Gegenstand: Überprüfung und Austausch der Holmstummel-Bolzen

Betroffen: Muster: ASTIR CS Geräte-Nr.: 306
- Baureihen: - Werk-Nummern:
ASTIR CS 1001-1536
ASTIR CS 77 1601-1844
ASTIR CS Jeans 2001-2248
CLUB ASTIR II 5001-5061 (Zusatz "C")
STANDARD ASTIR II 5001-5061 (Zusatz "S")
G 102 CLUB ASTIR III ab 5501 (Zusatz "C")
G 102 CLUB ASTIR IIIb ab 5501 (Zusatz "Cb")
G 102 STANDARD ASTIR III ab 5502 (Zusatz "S")

Muster: SPEED ASTIR II Geräte-Nr.: 320
- Baureihen: - Werk-Nummern:
SPEED ASTIR II 4001-4027
SPEED ASTIR IIB 4028-4107

Definition des Lagerabstands b

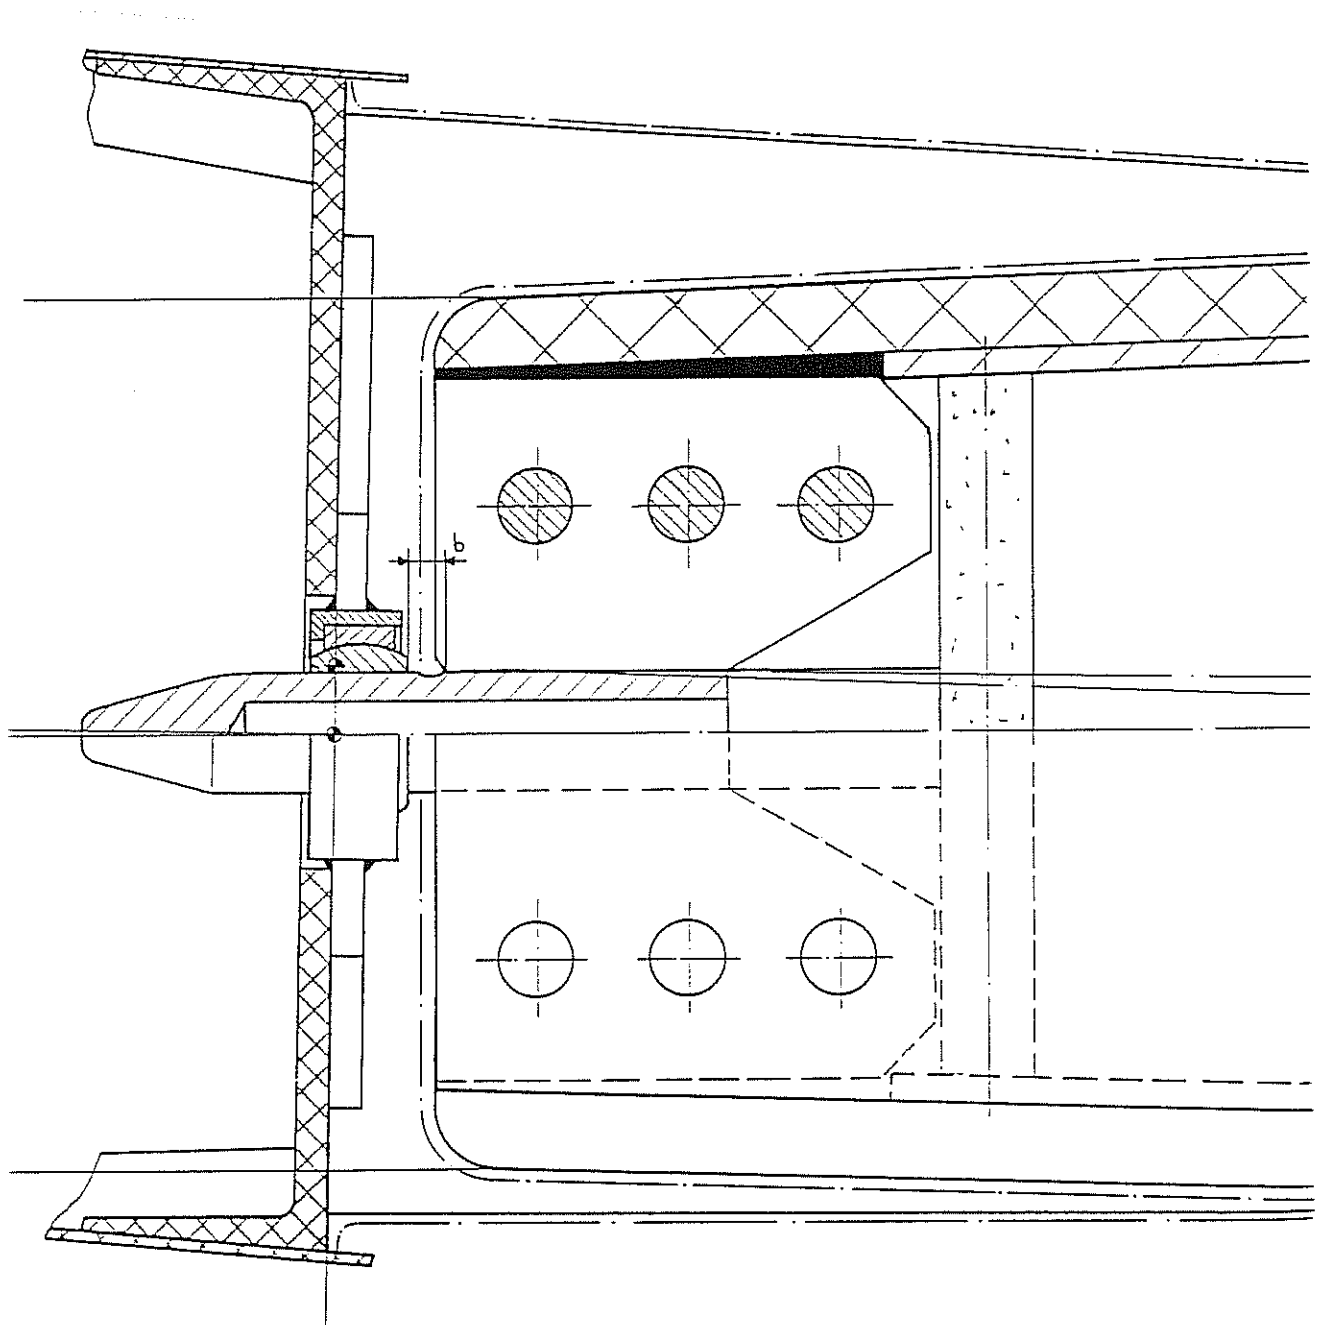
Wird kein Riß festgestellt, und ist der Lagerabstand (siehe Abbildung Seite 3):

- $b \leq 10$ mm: Durchführung der Maßnahme 2 bis spätestens 31.12.1992
- $b > 10$ mm: Durchführung der Maßnahme 2 bis spätestens 30.06.1991

Wird ein Riß festgestellt, und ist der Lagerabstand $b \leq 10$ mm, so kann zunächst ein Ausblenden des Risses vorgenommen werden (Verfahren siehe Seite 4):

- Entfernen des Risses möglich:
Durchführung der Maßnahme 2 bis spätestens 31.12.92
Achtung: Nach dem Ausblenden ist zu überprüfen, ob weiterhin $b \leq 10$ mm ist.
- Entfernen des Risses nicht möglich:
Durchführung der Maßnahme 2 sofort

Wird ein Riß festgestellt, und ist der Lagerabstand $b > 10$ mm, ist sofort Maßnahme 2 durchzuführen.

Hinweise zur Rißprüfung

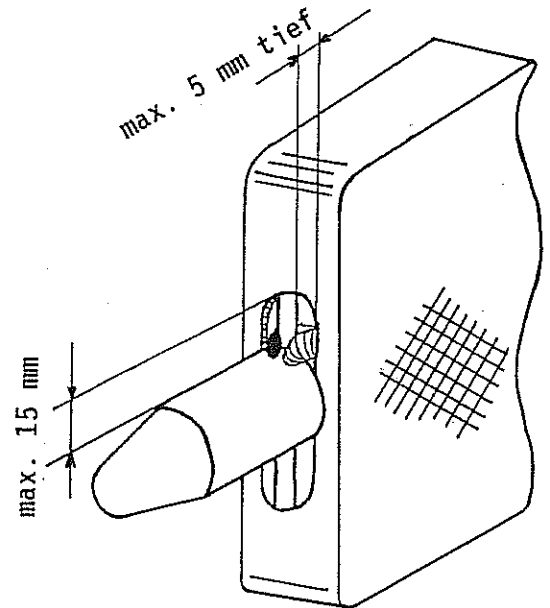
Zur Durchführung der Rißprüfung ist der Bereich der Umwicklung um den Hauptbolzen freizulegen (max. 15 mm), und die Klebmasse um die Schweißnaht (max. 5 mm tief) zu entfernen (siehe Abbildung).

Dabei ist sorgfältig darauf zu achten, daß der Bolzen oder das Flügelblech nicht verkratzt oder beschädigt wird.

Falls das Flügelblech komplett umschweißt ist, ist der gesamte Auslauf der Schweißnaht zu untersuchen. Falls Rillen oder Kerben in der Schweißnahtoberfläche einen Riß simulieren, sind diese auszupolieren, und die Rißprüfung ist nochmals durchzuführen.

Verfahren zum Ausblenden eines Risses

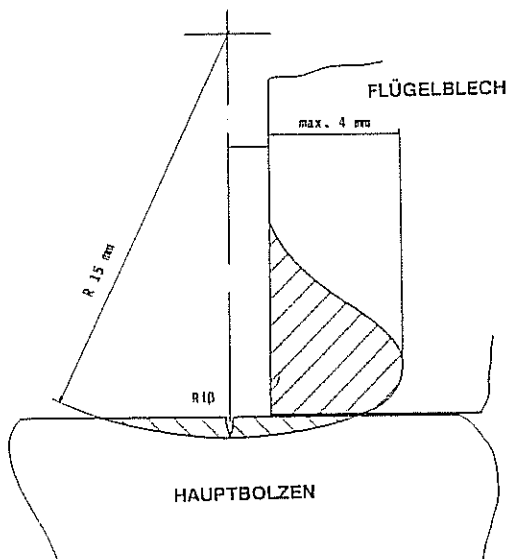
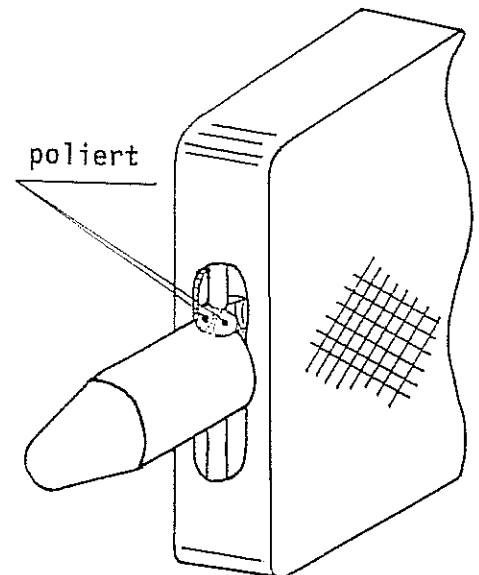
Ein Riß kann ausgeblendet werden, wenn folgende Bedingungen erfüllt sind:

- * Riß einseitig nicht tiefer als 0,75 mm
- * Riß beidseitig nicht tiefer als je 0,5 mm

Das Ausblenden kann mit Schleifkappen oder ähnlichem erfolgen. Die bearbeitete Oberfläche ist zu polieren.

Untenstehende Skizze stellt die Ausblendung eines Risses im Querschnitt dar.

Anschließend ist der freigelegte Bereich (Holz und Metall) mit einem Harzanstrich abzudecken.
